**URI-ADM-017-24**

**Referencia Elaboración de los estudios y diseños, la obtención de licencias y permisos, y la construcción y puesta en funcionamiento de la unidad de reacción inmediata (URI) ubicada en la localidad de Tunjuelito, en la ciudad de Bogotá D.C**

**Asunto: Respuesta oficio DCAS-30510 observaciones arquitectónicas fiscalía**

**OBSERVACIONES PISO 1**

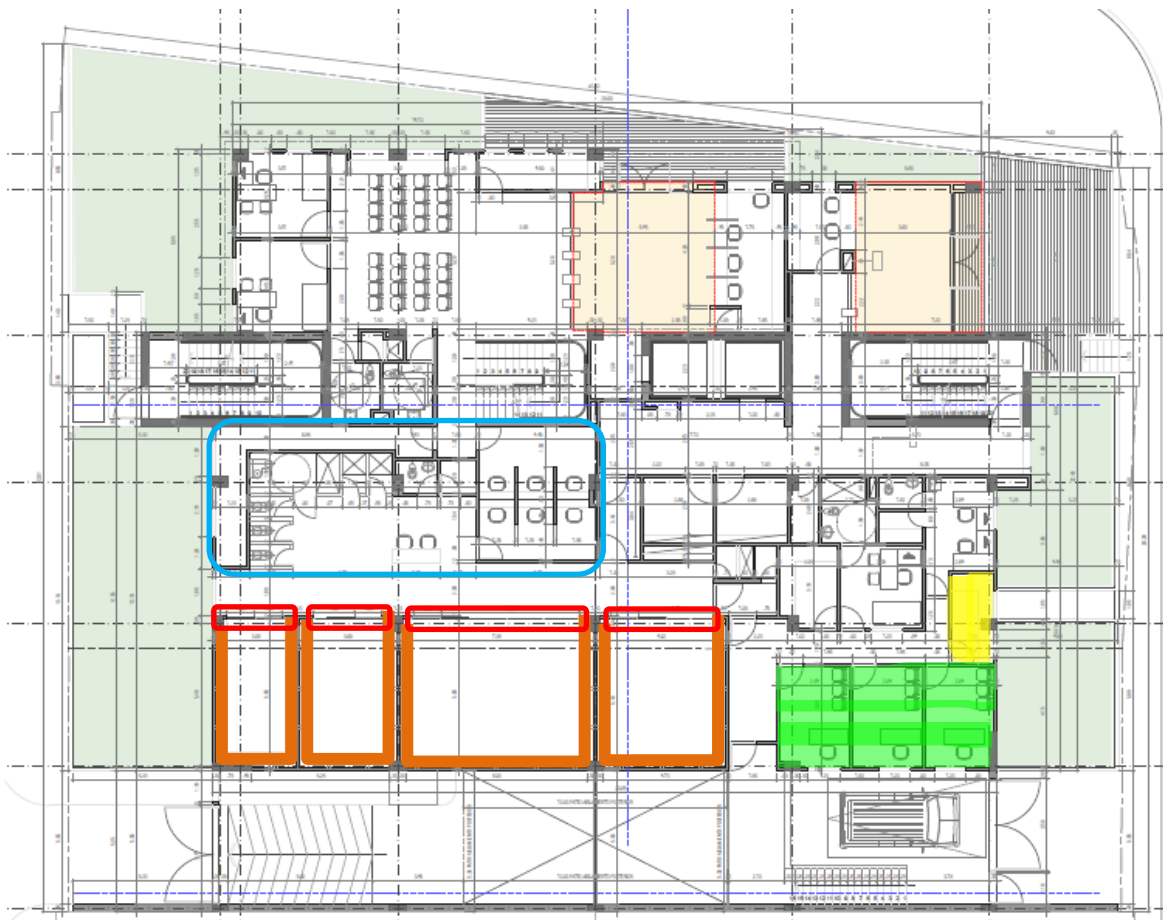
- Espacio Catering, reubicar
- Ajustar áreas de reseñas, toma huella, toma muestras
- Salas de paso:
  - Ubicar bancas corridas – concreto
  - Ubicar rejas cerramiento
  - Lámparas antivandálicas
- Eliminar espacio de reconocimiento en fila
- Ajustar y rediseñar espacios de: baños, locutorio y custodio

- Se reubica el espacio de catering
- Se ajusta las áreas de reseñas, toma huella, toma muestras
- Se ubican las bancas en concreto reforzado, empotradas en muro de concreto
- Se ubican las rejas de cerramiento tipo batiente, varilla 1", marco tubular 1-1/2"
- Se ajusta el espacio de baños, locutorio y custodio. En esta nueva distribución el custodio se encuentra en la zona central, con visibilidad hacia todas las zonas de retenidos.

Se ajusta la abertura de la reja de retención a tipo batiente, esto con el fin de mitigar los costos y proceso de mantenimiento que implica el tipo corrediza, entendiendo el uso y condiciones del lugar.

## **OBSERVACIONES PISO 2**

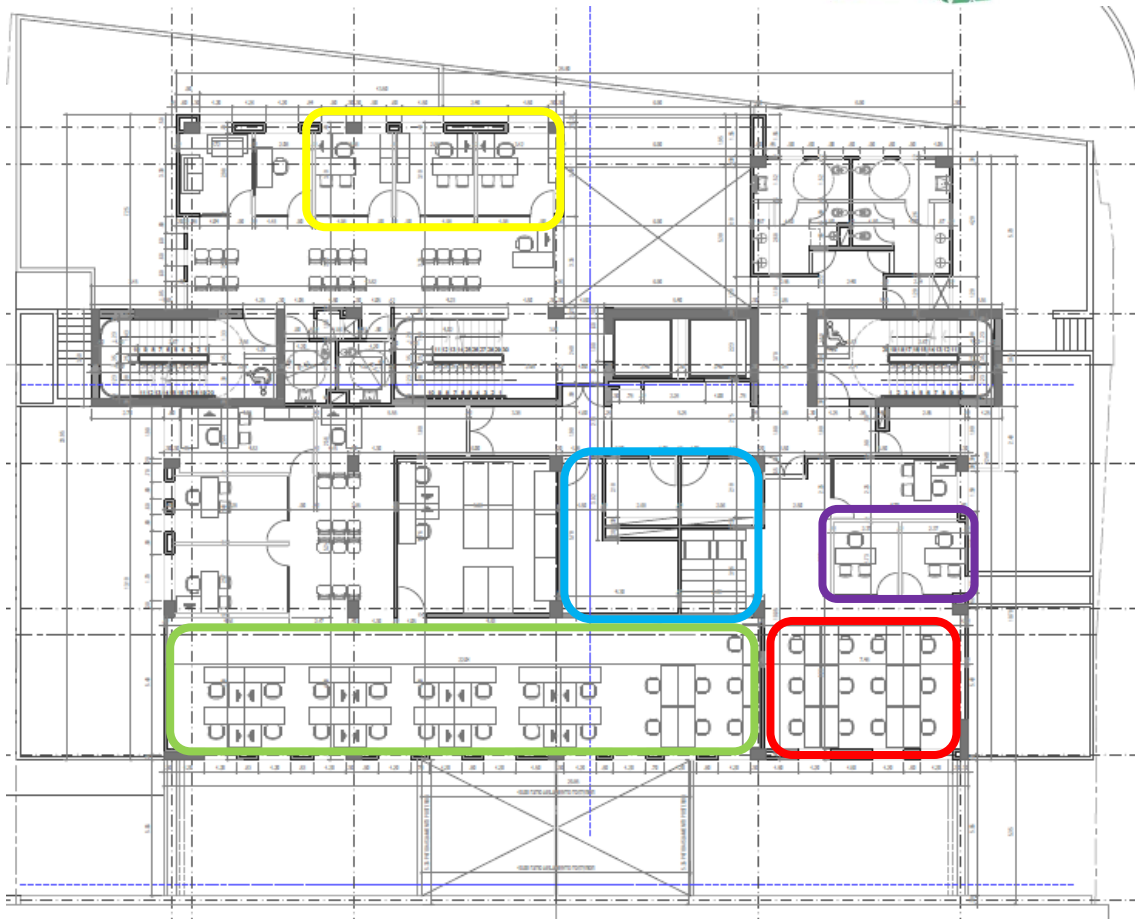
- Reubicar puestos de trabajo de CTI
- Reubicar archivo CTI
- Disminuir cuarto de monitoreo para archivo CTI
- Reubicar para dos (2) salas de entrevistas
- Reubicar puestos de trabajo investigadores SIJIN en "L"
- Organizar mobiliario en la recepción de denuncias tiene puestos tipo fiscal - cambiarlos a puestos en "L"

-  Se elimina el archivo en la zona de trabajo y se reubican los puestos de trabajo de CTI.
-  Se disminuye el cuarto de monitoreo permitiendo generar un espacio independiente para un archivo abierto del CTI, el cual no interfiere con ningún espacio de circulación o trabajo.
-  Se generan dos salas de entrevistas para CTI.
-  Se reubican los puestos de trabajo tipo L para la SIJIN.
-  Se ajusta el mobiliario de recepción de denuncias a tipo L

### **OBSERVACIONES PISO 3**

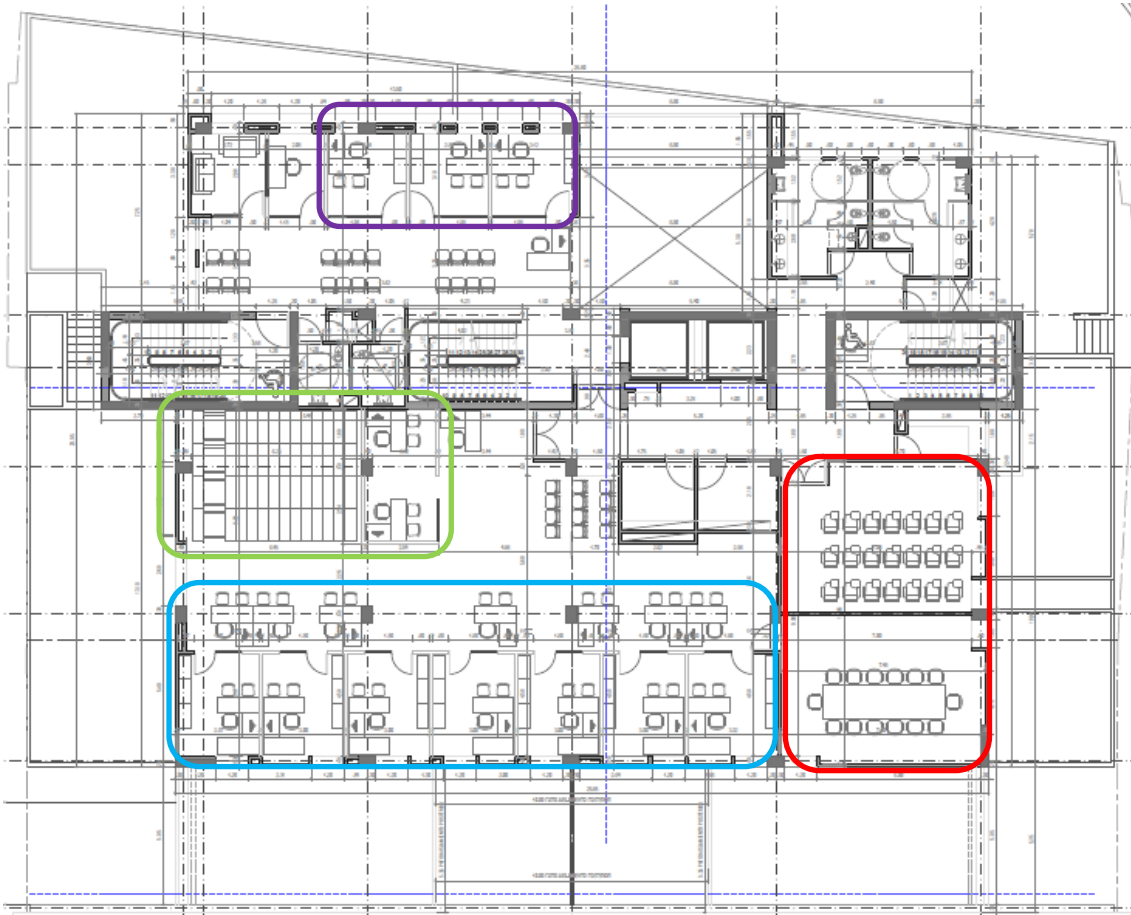
- Ajustar espacios de despachos de fiscales (aumentar área)
- Reubicar archivo con acceso libre
- Puestos de policía criminal fuera del archivo
- Ubicar en un solo espacio sala de juntas y capacitación
- Cambiar muebles tipo fiscal en espacios de trabajo social, psicología, defensor de familia por puestos en "L"

- Se elimina la sala de juntas y se genera un solo espacio junto con la sala de capacitaciones.
- Se amplía los espacios de despachos fiscales
- Se ajusta el archivo siendo un espacio independiente y se generan los puestos de policía criminal independiente.

— Se ajustan los muebles en L
